Změna č. 2

Územního plánu

ŘENČE

**Změnu č. 2
Územního plánu obce Řenče**

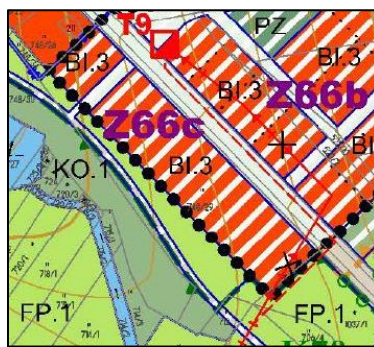
Obec nechala zpracovat dokumentaci pro stavební povolení celé zastavitelné plochy, v níž byla severní hranice lokality modifikována. Upravena byla i rozhraní veřejných prostranství a soukromých pozemků pro výstavbu rodinných domů. Obec na základě této dokumentace obdržela stavební povolení pro komunikace, inženýrské sítě a parcelaci pozemků v zastavitelné ploše Z66a. V KN jsou v současné době původní pozemky nově rozděleny v souladu se stavebním povolením. Nově byl vymezen pozemek parc. č. 510/2 k.ú. Řenče (trvalý travní porost s vodním tokem při severní hranici). V západní části je severní hranice pozemků rodinných domů (zahrady) totožná s jižní hranicí pozemku parc. č. 510/2 k.ú. Řenče. Ve východní části jsou pozemky budoucích rodinných domů rozděleny v KN na část zahrada a část trvalý travní porost v doteku s pozemkem parc. č. 510/2 k.ú. Řenče. Vždy oba pozemky (zahrada a TTP) jsou ve vlastnictví stejného majitele.

Změnou č. 2 je severní hranice zastavitelné plochy vymezena na jižní hranici pozemku parc. č. 510/2 k.ú. Řenče.

Při předpokladu vedení bezejmenného vodního toku při severní hranici pozemku parc. č. 510/2 k.ú. Řenče zbývají na tomto pozemku minimálně 2 m pro jeho údržbu mezi hranou koryta vodního toku a jižní hranicí tohoto pozemku. V tomto konkrétním případě vzhledem k četnosti údržby a charakteru vodního toku je odstup oplocení od hrany koryta dostačující. Lesy ČR jako určený správce daného bezejmenného vodního toku (označení IDVT 10249645) souhlasí se změnou územního plánu obce Řenče. Dle vyjádření (č. j. LCR945/53375/2021) je umožněn dostatečný přístup pro údržbu vodního toku IDVT 10249645 v Řenčích.

V rámci změny č. 2 byla aktualizována západní hranice zastavitelné plochy Z66a a funkční využití pozemků parc. č. 510/2, 510/13, 519/1 a 519/106 k.ú. Řenče. Při parcelaci zastavitelné plochy byl nově oddělen pozemek parc. č. 510/2 k.ú. Řenče (trvalý travní porost), po kterém je vedena občasná bezejmenná vodoteč. Pozemek je nově zařazen do ploch ostatní krajinné zeleně. Dále byl nově oddělen pozemek parc. č. 510/13 k.ú. Řenče, který je v severní části veřejným prostranstvím (pěší propojení zastavitelné plochy s centrem obce), jižní část nově odděleného pozemku rozšiřuje pozemky podél vodoteče. I tento pozemek je zařazen do ploch ostatní krajinné zeleně. Do ploch ostatní krajinné zeleně byl nově zařazen také pozemek parc. č. 519/106 k.ú. Řenče a jižní část pozemku parc. č. 519/1 k.ú. Řenče. Tyto pozemky byly v platném ÚP součástí ploch bydlení.

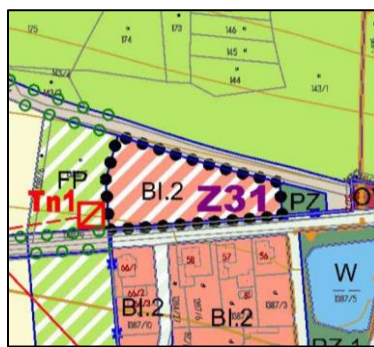
Plocha požadavku se nachází v obci Řenče v návaznosti na zastavitelnou plochu Z66c. Požadavkem je rozšíření Z66c jihozápadním směrem s ohledem na majetkové vztahy v KN.

Lokalita Z66c je rozparcelována na jednotlivé pozemky rodinných domů, druh využití v KN je zahrada. Současně byly odděleny drobné navazující pozemky směrem k Divokému potoku s druhem využití trvalý travní porost. Tyto pozemky leží mimo zastavitelnou plochu Z66c vymezenou platným územním plánem. Šíře lichoběžníkového pásu takto oddělených pozemků je 1,5 m na SZ a cca 10 m na JV. Oddělení pozemků nebylo provedeno v souladu s platným územním plánem, zejména nebyla respektována šíře veřejného prostranství v severozápadní části zastavitelné plochy Z66c. Veřejné prostranství bylo odděleno v šířce 4 m místo navržené šíře veřejného prostranství 8 m.

Změna č. 2 rozšiřuje zastavitelnou plochu Z66c o pozemky trvalých travních porostů parc. č. 748/48, 50, 52, 54, 56, 58 a 60 k.ú. Řenče. Navrhované funkční využití BI.3 – Bydlení individuální - rodinné domy příměstského charakteru je v souladu s funkčním využitím zastavitelné plochy Z66c. Změna č. 2 zachovává šíři veřejného prostranství 8 m v severozápadní části Z66c.

ÚZ ÚP po změně č. 2 – hlavní výkres

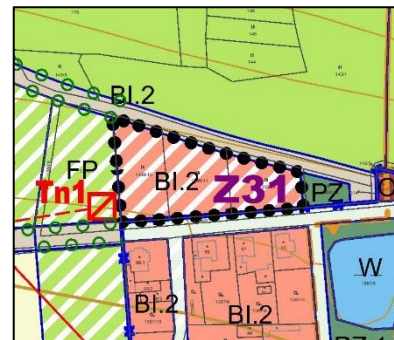
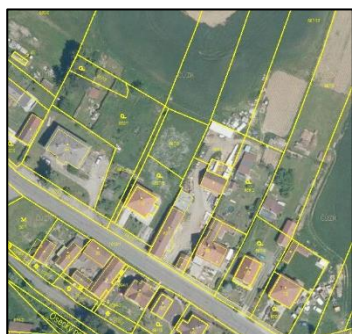
Plocha požadavku se nachází v obci Libákovice v návaznosti na zastavitelnou plochu Z31. Požadavkem je rozšíření Z31 severním směrem dle odděleného pozemku v KN.

Změna č. 2 rozšiřuje plochu Z31 dle majetkových vztahů v KN, tj. dle hranic pozemků v KN (poz. parc. č. 1388/10 k.ú. Libákovice). Jedná se o rozšíření o cca 140 m². Navrhované funkční využití BI.2 – Bydlení individuální – v rodinných domech venkovského charakteru je v souladu s funkčním využitím zastavitelné plochy Z31.

ÚZ ÚP po změně č. 2 – hlavní výkres

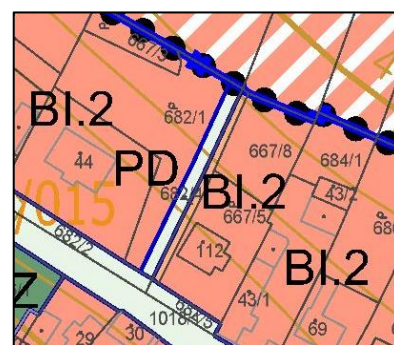
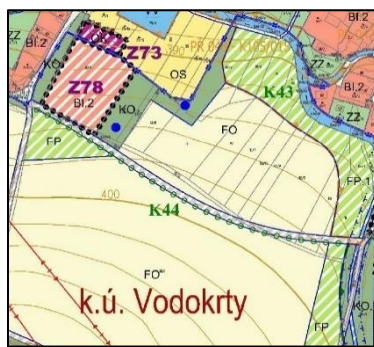
Plocha požadavku se nachází ve Vodokrtech v oblasti pěšího přístupu do navrhované zastavitelné plochy Z72. Požadavkem je úprava polohy průchodu do zóny.

Platný územní plán umístil pěší průchod v šíři 4 m podélnou osou na společnou hranici pozemků parc. č. 682/1 a 682/4 k.ú. Vodokrty. Pěší propojení bylo současně veřejně prospěšnou stavbou WD-05 s možností vyvlastnění a možností uplatnění předkupního práva. VPS zanikla, neboť obec ve stanovené lhůtě dle zákona 183/2006 Sb. ve znění pozdějších předpisů sice vyjádřila zájem o koupi části dotčeného pozemku, ve stanovené lhůtě však nedoručila vlastníku pozemku návrh kupní smlouvy s navrhovanou cenou a geometrický plán.

ÚZ ÚP po změně č. 2 – hlavní výkres

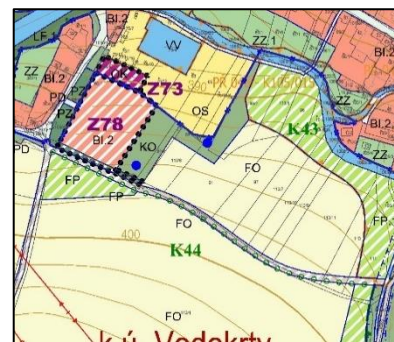
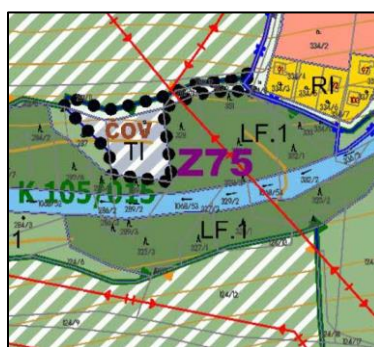
Plocha požadavku se nachází ve Vodokrtch v okolí zastavitelné plochy Z78. Požadavkem je začlenění pozemků parc. č. 1049/7 a 1049/8 k.ú. Vodokrtky do veřejných prostranství s dominantní funkcí zeleně v zastavěném, resp. zastavitelném území, a úprava účelové komunikace K44 na pozemek původní cesty, tj. na pozemek parc. č. 113/12 k.ú. Vodokrtky.

Změna č. 2 upravuje trasu účelové komunikace K44 mezi zastavitelnou plochou Z78 a východní částí Vodokrt v blízkosti zastavitelné plochy Z74. Účelová komunikace K44 je změnou č. 2 ve střední části trasována po pozemku parc. č. 113/12 k.ú. Vodokrtky. Ve východní části je trasa vedena severně od tohoto pozemku s ohledem na užívaný vjezd na zemědělsky obhospodařované pozemky ze stávající obecní komunikace. V západní části jižně od zastavitelné plochy Z78 je účelová komunikace K44 vedena po pozemku parc. č. 113/4 k.ú. Vodokrtky. V celé trase účelové komunikace je navržena alejová výsadba. Účelová komunikace K44 je změnou č. 2 navržena jako VPS WD-07.

Plocha lokality Z78 je rozšířena jižním směrem o navrhované veřejné prostranství s dominantní funkcí zeleně (PZ) na pozemcích parc. č. 1049/7 a 1049/8 k.ú. Vodokrtky.

ÚZ ÚP po změně č. 2 – hlavní výkres

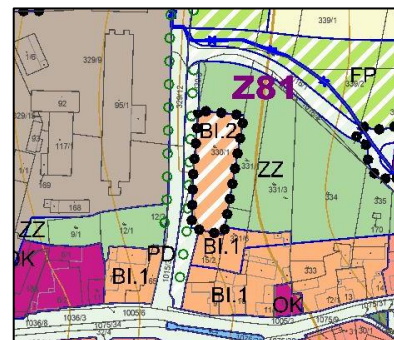
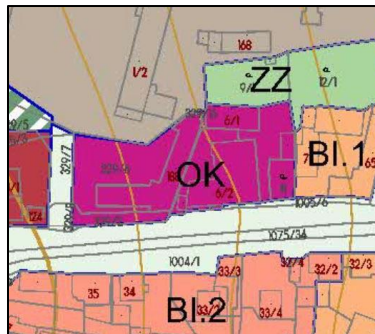
Plocha požadavku se nachází v obci Řenče severně od návsi. Požadavkem je prověření možnosti stavby rodinného domu.

Změna č. 2 navrhuje novou zastavitelnou plochu Z81 na části pozemku parc. č. 330/1 k.ú. Řenče. Navrhované je funkční využití BI.2 Bydlení individuální - v rodinných domech venkovského charakteru. S ohledem na záměry majitele se předpokládá výstavba 2 RD, tj. parcelace na dva pozemky o 1000 m². Pozemek se nachází v platném ÚP Řenče v zastavěném území a jeho zastavění nenaruší urbanistickou koncepci ani ráz krajiny. V rámci požadavku byly upraveny hranice a funkční využití navazujících ploch, především při západní hranici dotčeného pozemku. Při západní hranici je rozšířeno stávající veřejné prostranství s obousměrnou komunikací z části i do pozemku parc. č. 330/1 k.ú. Řenče. Jižní část tohoto pozemku, tj. směrem k návsi, je přiřazena k plochám veřejných prostranství s dominantní funkcí dopravy (PD). V tomto prostoru bude upraveno připojení místní komunikace (Knihy – Osek – Řenče) na silnici II/178, tak, aby došlo ke zlepšení rozhledových poměrů v křižovatce. V tomto veřejném prostoru bude zřízen chodník pro bezpečný přístup k rodinným domům v zastavitelné ploše Z81 a bude v něm vysázena alej, která pohledově odcloní novou zástavbu od stávajících objektů západně situovaného zemědělského areálu. S ohledem na výše zmíněné je podmínkou pro rozhodování o změnách v území navržena dohoda o parcelaci. Dohoda o parcelaci vyřeší rozdělení pozemků na veřejné prostranství (komunikace, chodník, doprovodná alej) a pozemky pro výstavbu rodinných domů.

Předaný geometrický plán

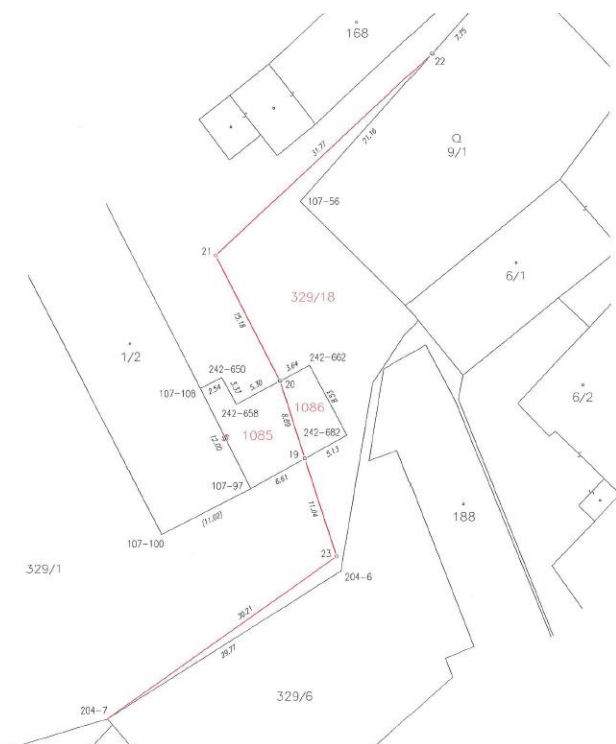
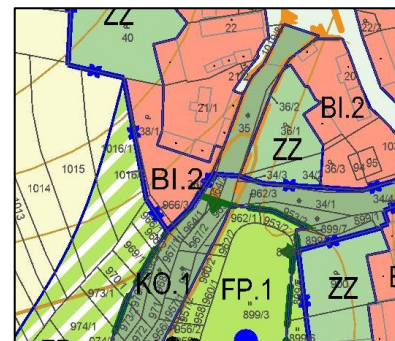
Změna č. 2 upravuje hranice funkčních ploch dle předloženého geometrického plánu, pořízeného na základě dohody vlastníků o úpravě hranic pozemků parc. č. 329/1 a 329/6 k.ú. Řenče. Změnou č. 2 se rozšiřují

plochy funkčního využití ZZ Nezastavitelné zahrady a OK Občanské vybavení komerčního charakteru. Předložený geometrický plán (č. 397 – 126/2020) dané řešení po vydání změny č. 2 validuje v rámci nově vzniklého pozemku parc. č. 329/18 k.ú. Řeňče.

ÚZ ÚP po změně č. 2 – hlavní výkres

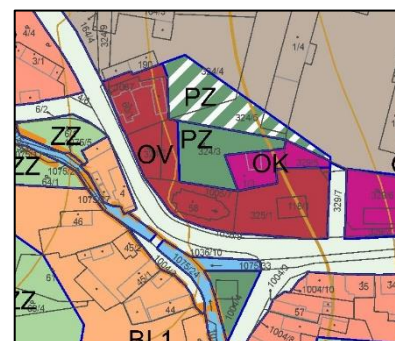
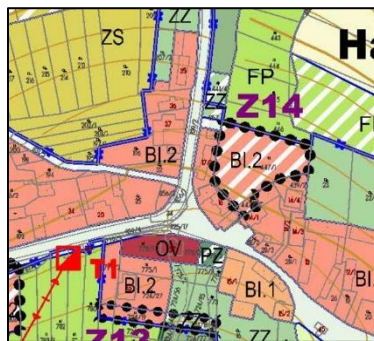
Plocha požadavku se nachází v obci Řenče u obecního úřadu, kostela a tvrze. Požadavkem je úprava funkčních ploch dle skutečného stavu, tj. zařazení dotčených pozemků v zastavěném území do ploch OV Občanské vybavení veřejného charakteru a PZ Veřejná prostranství s dominantní funkcí zeleně.

Změna č. 2 rozšiřuje stávající plochy funkčního využití OV Občanské využití veřejného charakteru pro předmětné pozemky (poz. parc. č. 324/2 a 324/3 k.ú. Řenče) s ohledem na stav v území. Na dotčených pozemcích stojí hospodářská budova obecního úřadu, která zasahuje na oba pozemky. Současně je část návrhových ploch na pozemku parc. č. 324/3 k.ú. Řenče s funkčním využitím PZ Veřejné prostranství s dominantní funkcí zeleně převedena do ploch stavu v souladu se skutečností.
